ЖУРНАЛ АВТОРСКОГО НАДЗОРА ЗА СТРОИТЕЛЬСТВОМ

Наименование объекта строительства Жилой дом с приспособлением подземной автостоянки под заглубленное сооружение гражданской обороны

Адрес строительства г. Москва, Ириновский Стрелковый бульвар, з/у 4/3, участок 6.2

Проектировщик ООО «Формация», 129085, г. Москва, Проспект Мира, дом 101, стр 1
(наименование, адрес проектной организации или проектного подразделения)

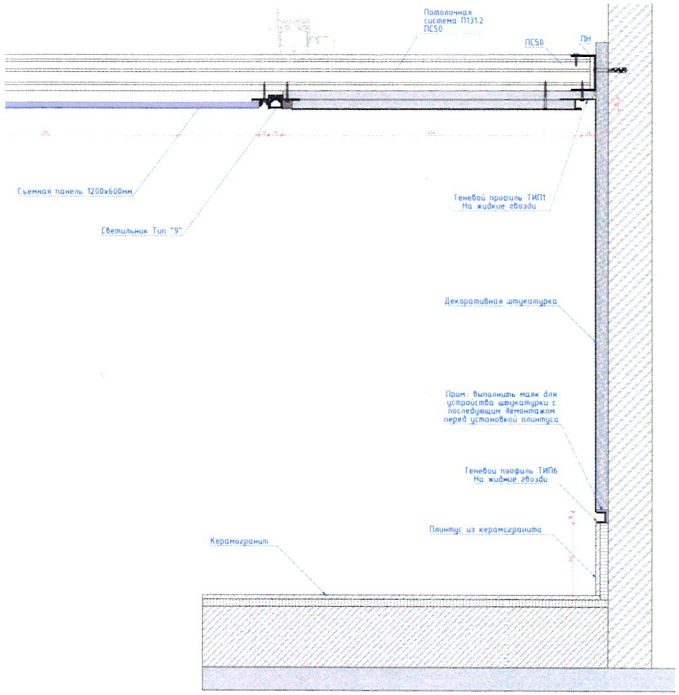
24.07.2025	Корпус 6.2.1 Монтаж типового этажа Сформирован протокол по согласованию отделочных материалов для производства работ, см. приложение		Петровский А.П.	Куприянов Д.Г.

1. Напольная плитка МОП – Арт. SL.IN.CPGR.ST RU 1000x3000x5,6 мм.
2. Стеновая плитка МОП- Арт. SL.IN.CPGR.ST RU 1000x3000x5,6 мм.
3. Плинтус МОП h=100мм -Арт. SL.IN.CPGR.ST RU 1000x3000x5,6 мм.
4. Краска гипсокартонного потолка – ral 9010.
5. Обрамление квартирной двери керамогранитной плиткой- Арт. DL.RG.NV.NT RU 1000x3000x3,5мм Матовая поверхность ,ребристая. (6.2.1)
6. Потолочный теневой профиль тип 1 15мм алюминиевый , анодированный , чёрный ral 9005.
7. Фурнитура квартирных дверей:

1. Тип теневого профиля в местах примыкания отделочных материалов до 30.07.2025г.
2. Цвет декоративной штукатурки до 30.07.2025г.
3. Предоставить варианты скрытых лючков по типу «железяка» с нажимным механизмом до 30.07.2025г.
4. Предоставить решение по устройству ниш в потолке в зоне устройств решёток дымоудаления до 30.07.2025г.
5. Предусмотреть возможность пересогласования проводных звонков на безпроводные до 30.07.2025г.
6. Рассмотреть вариант ручек дверей в черном цвете.

Ниша в потолке в местах расположения решеток вентиляции в спальнях

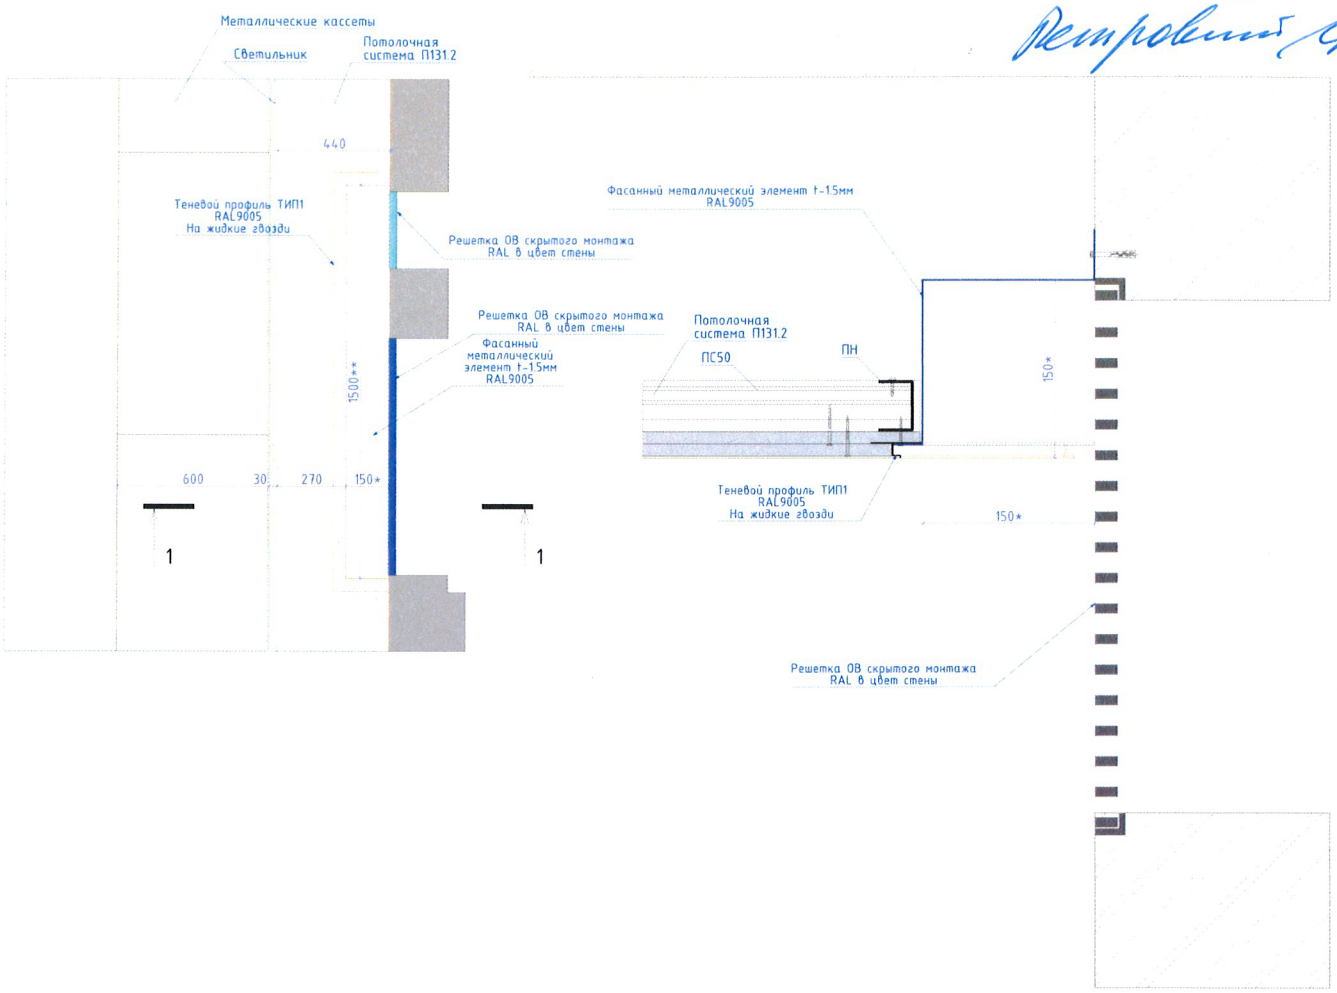
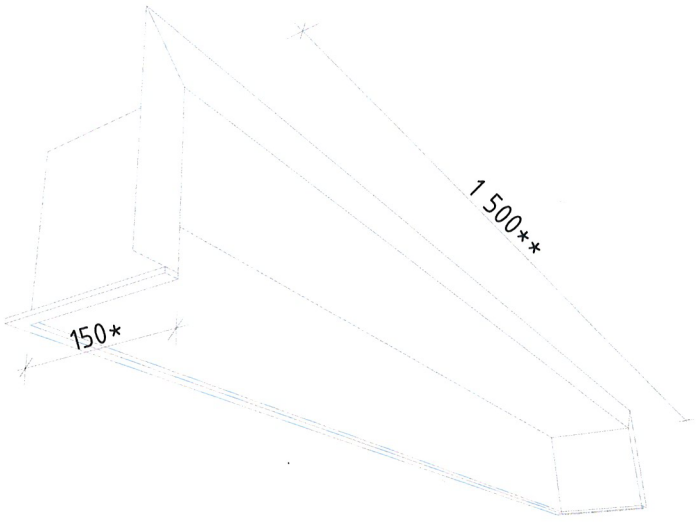
31.07.2025	Корпус 6.2.1	Монтаж типового этажа.		Кудряшов Р.Д.	
	В местах пересечения потолка из ГКЛ и решеток вентиляции в спальне предусмотреть нишу в потолке с учетом принятых решений, см. прилагаемый файл		Петровский

Примечание:
* размер глубины ниши соответствует высоте перекрывания потолком решетки
** размер длины ниши соответствует длине располагаемых решеток
